PYTANIA I ODPOWIEDZI DOTYCZĄCE TREŚCI SWZ

Budowa przyszłokolnej Hali sportowej wraz z przebudową boiska przy Liceum Ogólnokształcącym przy ul. M. Konopnickiej 2 w Miechowie w ramach Programu OLIMPIA wraz z zagospodarowaniem terenu i urządzeniami budowlanymi.

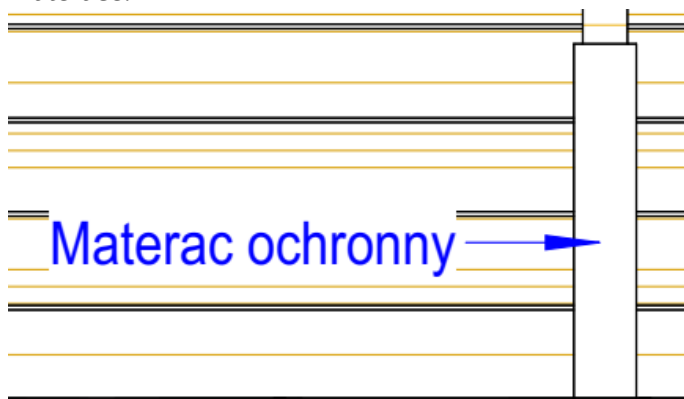
6. Dotyczy wyposażenia sportowego. Na rysunkach architektury znajdują się materace ochronne, a na przedmiarze brak. Proszę o informację w której pozycji należy wycenić

materace.

W pozycji 291 wyposażenie Sali sportowej - załącznik do niniejszych odpowiedzi
